AUTORIDAD NACIONAL DE LICENCIAS AMBIENTALES
- ANLA -
RESOLUCIÓN
(00304)

“Por la cual se resuelve un recurso de reposición contra la Resolución 0391 del 29 de abril de 2014”

Que mediante Resolución 0391 del 29 de abril de 2014, la Autoridad Nacional de Licencias Ambientales - ANLA, negó la Licencia Ambiental solicitada por la empresa CANACOL ENERGY COLOMBIA S.A., identificada con el NIT 830095563-3, para el proyecto "Bloque de Exploración COR39", localizado en jurisdicción de los municipios de Suárez y Flandes en el departamento del Tolima y Girardot, Tocaima, Ricaurte, Agua de Dios y Nilo, en el departamento de Cundinamarca.

Figura 1. Vías primarias y secundarias reportadas y descritas en el EIA

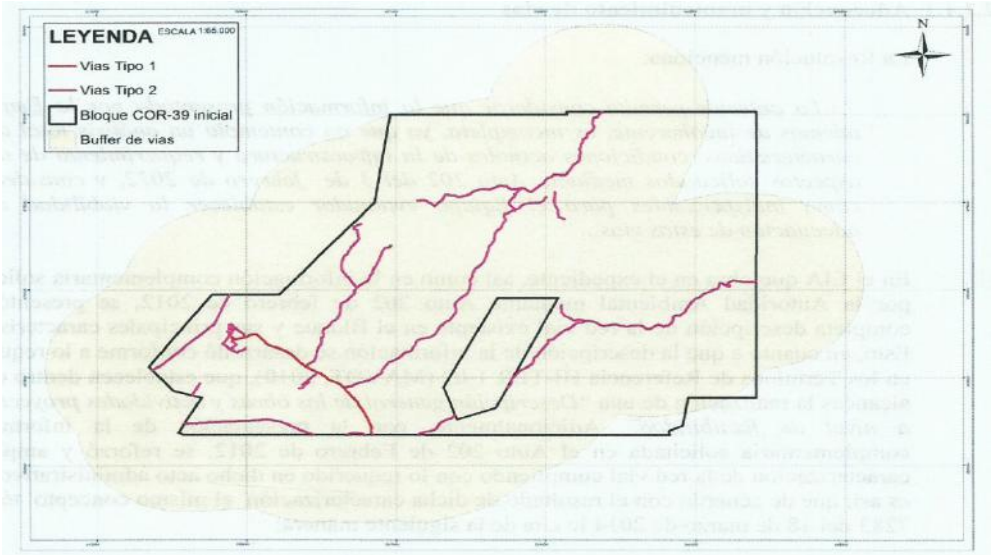
- ii. En la siguiente Figura se observan las vías primarias y secundarias reportadas y descritas en el Estudio de Impacto Ambiental, donde claramente se ratifica lo expresado por el concepto técnico respecto de la existencia de una malla vial en excelentes condiciones, que atraviesa el Bloque, desde la cual se podría desarrollar la red vial necesaria para acceder a los posibles sitios de perforación. Estos deberán ser ubicados de acuerdo con el resultado de la zonificación de manejo indicada en el Estudio de Impacto Ambiental.

Figura. Vías existentes en el Bloque COR 39.

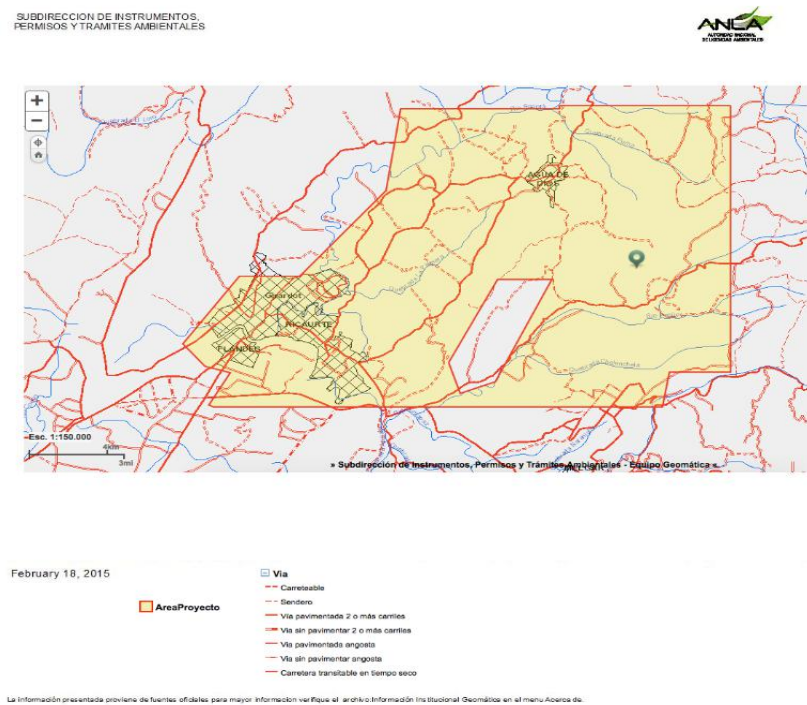
Respecto a la propuesta de realizar la construcción de 80 Km de vías para accesos a las plataformas, aun considerando un escenario crítico de operación por parte de la Empresa y teniendo en cuenta la sensibilidad de las áreas a intervenir, así como la zonificación de manejo analizada por parte del equipo evaluador, se considera que la longitud solicitada supera las necesidades del proyecto; aún más, teniendo en cuenta que estos ramales se desprenderán de vías terciarias existentes, tal y como se describe en el EIA integrado, Capítulo 2 con número de radicado 4120-E1-13154 del 1 de abril de 2013, lo que no es coherente con lo presentado por la Empresa en el recurso de reposición, en donde enuncia que las nuevas vías se desprenderán de las vías primarias y secundarias.

Sin embargo, ninguno de los dos escenarios planteados por la Empresa son viables respecto a la propuesta de realizar la construcción de 80 Km de vías, debido a la densa red vial existente en la zona, lo que indica que el sobredimensionamiento en la construcción de nuevas vías, conllevaría a la generación de impactos negativos innecesarios, y que dada la densidad poblacional y sistemas hídricos presentes en el AID del proyecto, entre otros aspectos, esta actividad debe restringirse, tal como se plantea en la zonificación de manejo del proyecto. En la siguiente figura se muestra una imagen de la zona norte del bloque, municipio de Agua de Dios, en donde se evidencia con claridad lo enunciado anteriormente:

Figura 2. Localización parque ecológico Los Chorros

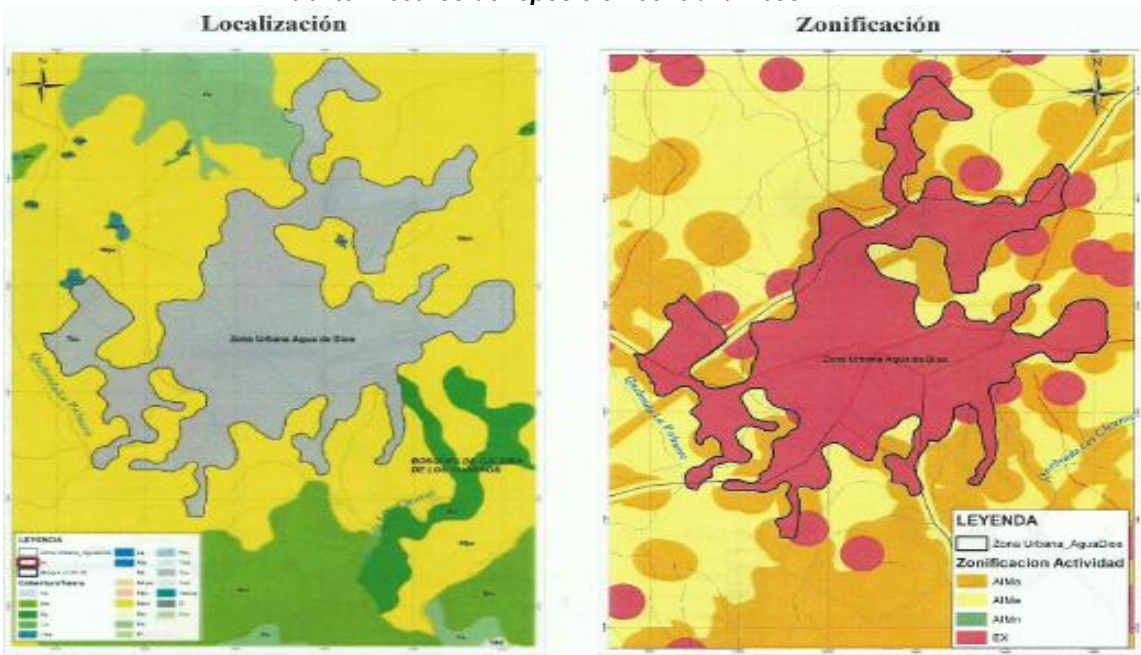
El área descrita en el POMCA del río Bogotá como Parque Ecológico Los Chorros corresponde a un sector del barrio Los Fundadores que al igual que las áreas anteriores no están circunscritas a un polígono específico pero se encuentran asociadas a coberturas de bosque de galería de la quebrada Los Chorros. Estas áreas de bosque de galería así como el sector urbano del municipio han sido identificadas como de baja y muy baja aptitud para el proyecto.

Figura 3-105. Unidades hidrogeológicas del AI del Bloque COR 39

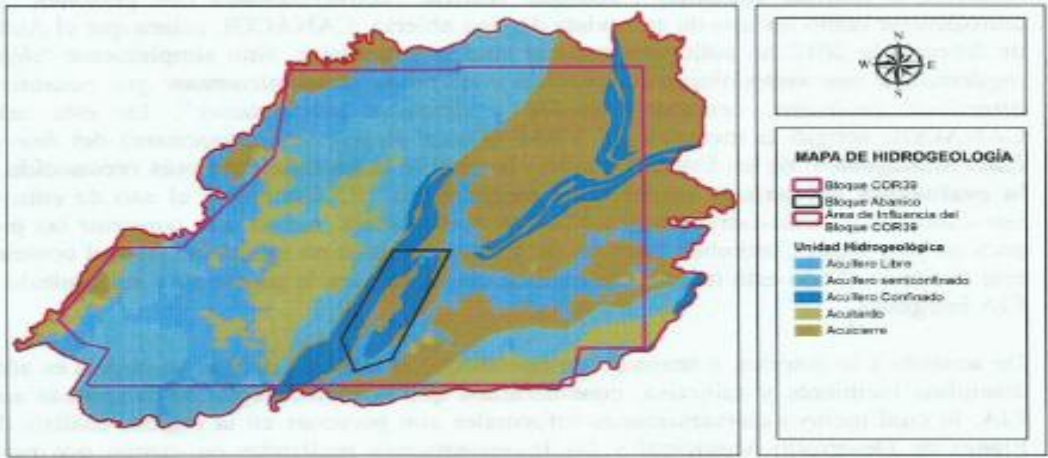
Al respecto y tomando como base las unidades hidrogeológicas presentadas en el EIA Integrado, (Figura 3-105 del Estudio y Geodatabase radicada ante la Autoridad Ambiental), y aplicando los criterios de mayor sensibilidad para las unidades de acuíferos establecidos por el equipo evaluador en la Resolución, el resultado de las áreas de sensibilidad alta corresponderían al 54,3% del área de influencia del Bloque COR 39 y no a un 72% como lo indica el equipo evaluador; de esta manera se contaría con un 45.7% de áreas en categorías de media y baja sensibilidad donde se podrían adelantar las actividades del proyecto.

Figura 3-381. Zonificación biótica

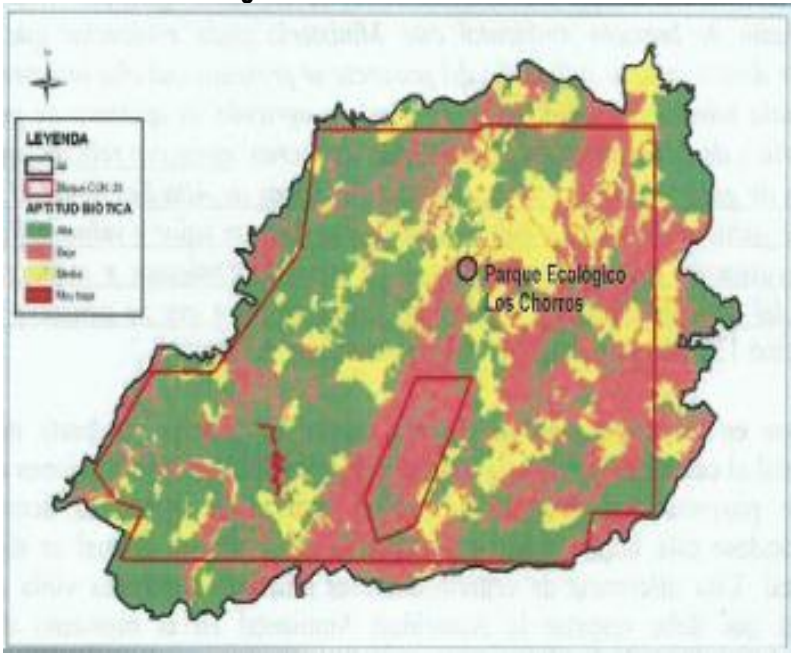
Como se presentó en detalle en el numeral 2.2.2 (ii Medio Biótico — Ecosistemas Sensibles y Áreas Protegidas) del presente recurso de reposición, la Empresa en el EIA Integrado del Bloque COR 39 (radicado ante la ANLA mediante comunicación 4.120-El-13164 del 1 de abril 2013) se incorporó dentro del análisis de áreas sensibles el Parque Ecológico Los Chorros. En la zonificación biótica las áreas correspondientes al Parque Ecológico los Chorros se clasificaron en la categoría de Alta Sensibilidad (baja Aptitud) para el desarrollo de las actividades del proyecto, como se observa en la Figura 3-381 del EIA integrado.
